Assunto: **Mangueira do Pressostato e Chicote Único**
Modelos: **BWQ24A**
Marca: **Brastemp**

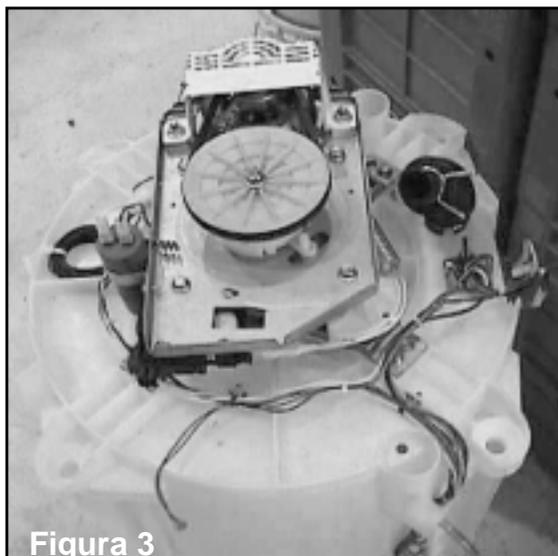
Informamos que os produtos fabricados a partir de Julho/99, a Mangueira do Pressostato passa a ser fixada ao conector do tanque com uma Cinta de Amarração(Figura 1), sendo também eliminada uma volta em torno da vareta de suspensão, resultando em apenas uma volta em torno desta vareta.

Esta ação se faz necessária devido à possibilidade de soltura da Mangueira do Pressostato ao Tanque com conseqüente vazamento de água.

Informamos que a partir de Julho/99, o Chicote Único passa a ser fixado diretamente ao Tanque por Fixadores do Chicote (Figuras 2 e 3).

O Chicote Único passa a ser fornecido com estes Fixadores já colocados, enquanto que o Tanque passa a ter furos em sua estrutura.

O Tanque permanece com o mesmo código e somente disponibilizaremos o tanque nesta condição. O Chicote Único **Código 00.4260.25.2** não é intercambiável com os produtos fabricados após esta modificação, e permanecerá em estoque para utilização em produtos fabricados anteriores a esta modificação.
